Uteservering langs Torget for sesongene 2015 og 2016

Introduksjon

Bilde 1: Utklipp av vedlagt kart. Det vil ikke tillates uteservering utenfor Torget 1 i fremtiden.

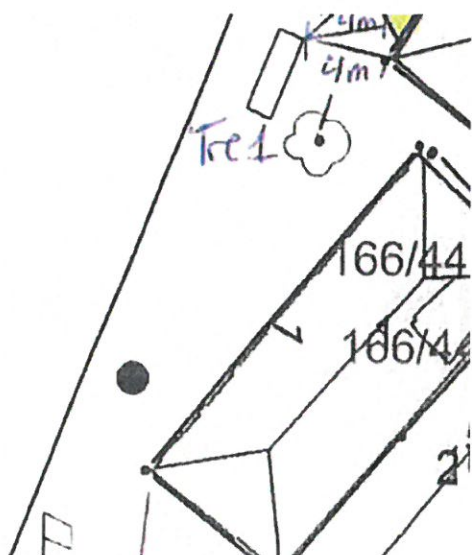
Har ikke uteservering i dag. Kan ikke påregnes i fremtiden på grunn av for trange forhold, samt bussholdeplass og venteareal for kollektivpassasjerer (bilde 1).

Bilde 3: Utklipp av vedlagt kart som viser areal vi kan leie ut i 2015 og 2016 ved Torget 3.

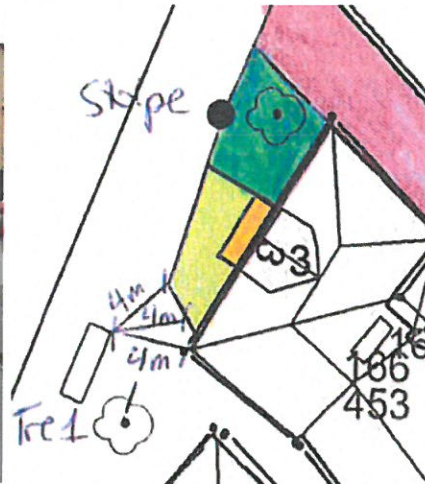
Overskrider stadig tillatelsen ved å legge seg lenger ut i fortauet. På grunn av den nevnte problematikken med bussholdeplass, billettmaskin og ventende på bussen, trenger vi derfor mer plass enn 4 meter (bilde 2). Linjeføringen er også dårlig her med den uteserveringen vi har tillatt tidligere. Kartet viser hva vi kan tillate av uteservering for sesongen 2015 og 2016. I motsetning til tidligere vil vi frigjøre hjørnet sør for inngangen til gang- og venteareal og kun leie ut areal nord for inngangen til uteservering (bilde 3). Vi har tidligere vurdert at stolpen har vært en naturlig avgrensning av uteserveringen, og vi mener dette fremdeles kan gjelde som yttergrense. Ved befaringer har vi sett at inngjerdingen settes på utsiden av stolpen. Vi vil derfor presisere at grensene vi setter er absolutte, og at inngjerdingen må komme innenfor stolpen.

Arealet fremfor inngangen kan utleies slik at skjenkereglene kan overholdes, men det kan ikke settes opp møbler her, kun gjerder eller pullerter.

Bilde 4: Utklipp av vedlagt kart som viser tillatt uteserveringsareal ved Torget 7 og 9.

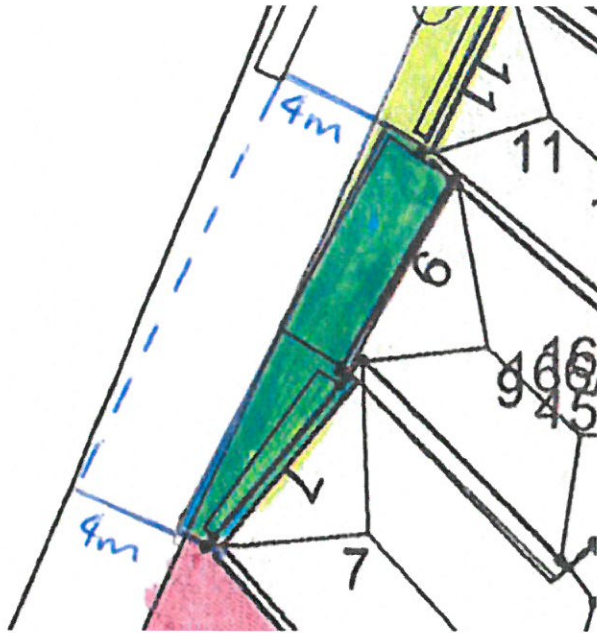
Uteserveringen er også her utenfor gitte tillatelser. Vi kan akseptere uteservering slik at en holder effektivt gangareal på 4 meter bredde her (se bilde 4). Det vil derfor ikke bli store endringer i uteserveringsareal her. Vi presiserer at grensen gjelder for markiser også.

Ved befaring målte vi at serveringen her har overgått tillatelsen litt når det kommer til møbleringen (inngjerdingen skal stå innenfor person i oransje jakke på bilde 5), og at markisen henger langt utover det som er tillatt. Dette fører til at det drypper vann ned på brukere av fortauet på regnværsdager. Markisen må derfor tilpasses uteserveringsarealet bedre. Grensen for uteservering utenfor nummer 9 vil også ta utgangspunkt i 4 meter bredt effektivt gangareal målt fra lehuset. Det vil derfor ikke være store endringer her (bilde 4).

Bilde 6: Utklipp av vedlagt kart. Det vil ikke tillates uteservering utenfor Torget 11 i fremtiden.

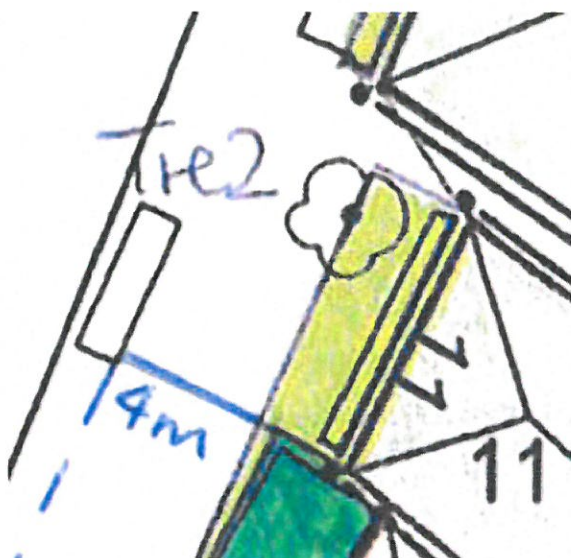
Her foregår det ikke uteservering i dag. Dersom det blir omgjort til et næringsformål som ønsker uteservering kan det ikke påregnes tillatelse til å leie fortausareal, på grunn av bussholdeplassen og den nevnte problematikken med venteareal for kollektivpassasjerer (bilde 6).

Bilde 7: Utenfor Torget 13. Bord og stol sør for inngang må vekk - kun servering nord for inngang tillatelse på 1 meter bredde.

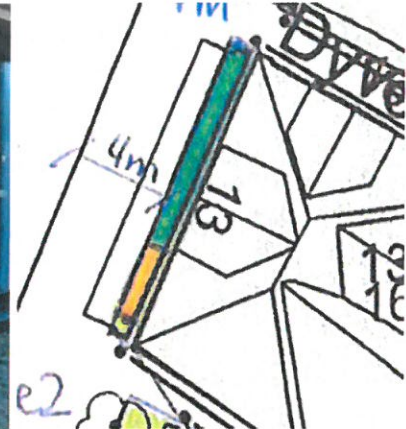
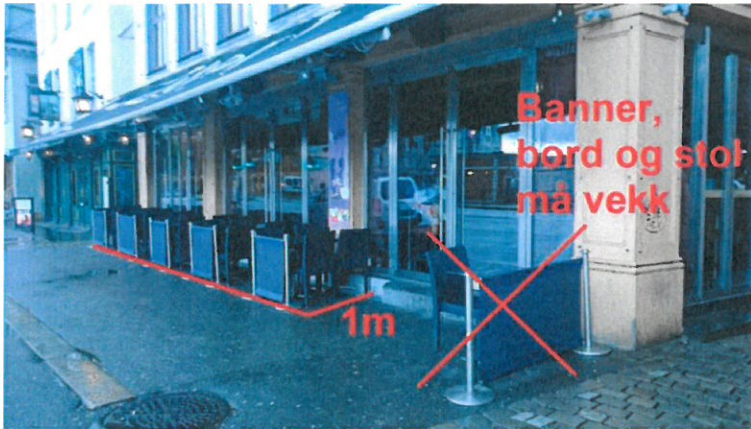
Bordene som står der ved befaring er innenfor tillatelsen, men banneret sør for inngangen er utenfor den tillatte grensen og skaper en barriere (se bilde 7). Vi har vurdert at vi kan fortsette å leie ut areal til uteservering her på 1 meter bredde nord for inngangen. Dette ivaretar 4 meter bred passasje. Vi vil derimot ikke kunne tillate uteservering sør for inngangen (ved banneret). Dette arealet må holdes åpent av hensyn til trafikk på fortauet og bussholdeplassen like ved. Dette vil derfor være en liten endring fra tidligere (bilde 8). Ved befaringen i august 2015 var bordene nord for inngangen innenfor grensen vi har satt, men det har tidligere vært problemer med overskridelser her. Vi vil presisere at dersom inngjerdingen som vist på bilde 7 ikke er tilstrekkelig etter Bergen kommunes regler om uteservering/sjenking (åpninger i inngjerdingen), kan det ikke tillates at inngjerdingen settes lenger ut.

Bilde 10: Utklipp av vedlagt kart som viser tillatt uteserveringsareal ved Torget 15.

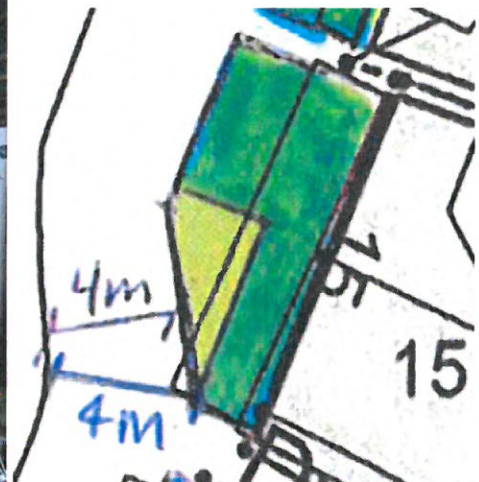
På grunn av svingen i fortauet vil vi kunne tillate at det foregår uteservering fram til brostein på inngangens sørside, mens det på inngangens nordside kan utvides 1,75 meter lenger ut fra brosteinskanten (fram til uteservering for nummer 17, se bilde 9). Dette vil derfor innskrenke uteserveringsarealet noe fra tidligere (bilde 10).

Bilde 12: Utklipp av vedlagt kart som viser tillatt uteserveringsareal ved Torget 17.

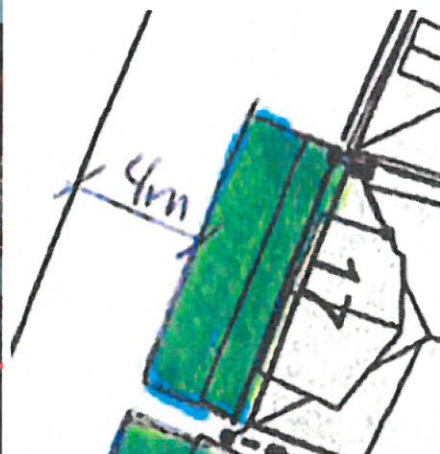
Her vil uteservering frem til naturlig skille ved tidligere fortauskant ivareta fri passasje på 4 meter (bilde 11). På grunn av lite gatemøbler og godt dekke kan vi tillate uteservering på det arealet vi har gitt tidligere (bilde 12).

Bilde 13: Utklipp av vedlagt kart. Det vil ikke tillates uteservering utenfor Torget 19 i fremtiden.

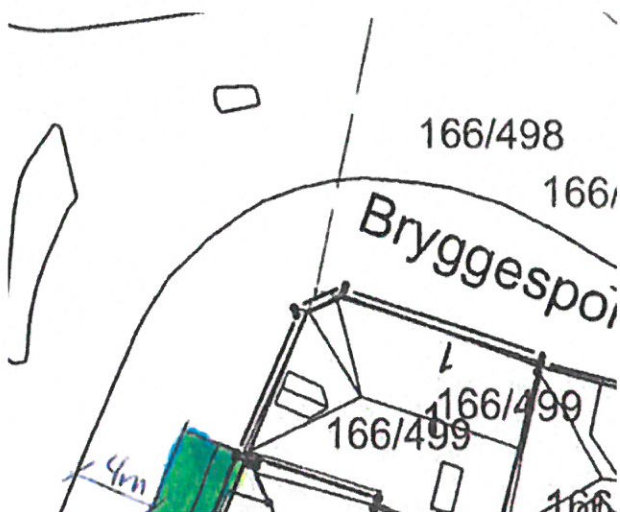
Her foregår det ikke uteservering i dag. Dersom det blir omgjort til et næringsformål som ønsker uteservering kan det derimot ikke påregnes tillatelse til uteservering. Ved dette travle gatehjørnet trenger vi alt fortausareal til både trafikk og venteareal for gangfeltet (bilde 13).
